## RESPUESTA A LAS OBSERVACIONES REALIZADAS A LOS TÉRMINOS DE CONDICIONES CONTRACTUALES PRELIMINARES DE LA INVITACIÓN CERRADA N°025 DE 2020

**OBJETO:** “SUMINISTRAR, EN CALIDAD DE ALQUILER Y SERVICIOS, LAS SOLUCIONES TECNOLÓGICAS EN MATERIA DE CONECTIVIDAD QUE INCLUYA TELEFONÍA IP, TELEFONÍA MÓVIL, CANAL DE INTERNET, SEGURIDAD DIGITAL Y DE ACCESO; SERVICIO DE BASE DE DATOS, SERVICIO DE CORREO ELECTRÓNICO, REQUERIDOS POR LA UG FFIE.”

“SUITE DE GOOGLE

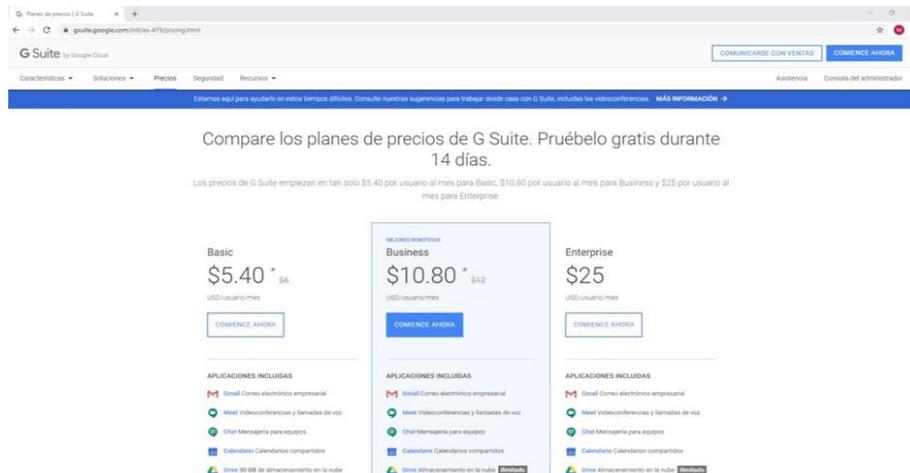
Este equipo debe estar en las instalaciones de la Entidad o puede ofrecerse como servicio en la nube?.

En caso de poder ofertarse en la nube, la conectividad hacia este equipo puede realizarse por los canales de internet ofertados en este proceso en el numeral 3.6?.

Favor indicar si la entidad cuenta actualmente con licenciamiento Google Suite y en que versión.

Es necesario que las 250 cuentas requeridas tengan el licenciamiento Google Suite Business?. Esto debido a que el costo de estas, supera ampliamente el presupuesto destinado para este ítem.

A este valor se debe agregar el costo del equipo, el soporte técnico y el margen esperado. De esta forma solicitamos a la entidad contemplar la adquisición de licencias tipo Basic y no Business, o al menos solo una parte tipo Business, con el fin de entrar al presupuesto estimado.

El proponente y contratista deberá cumplir con las especificaciones del SUITE DE GOOGLE establecidas en el numeral 3.8 del Anexo Técnico. Conexión a través de canal de internet.

Actualmente Gsuite Business y si es necesario que las 250 cuentas requeridas tengan el licenciamiento Google Suite Business.
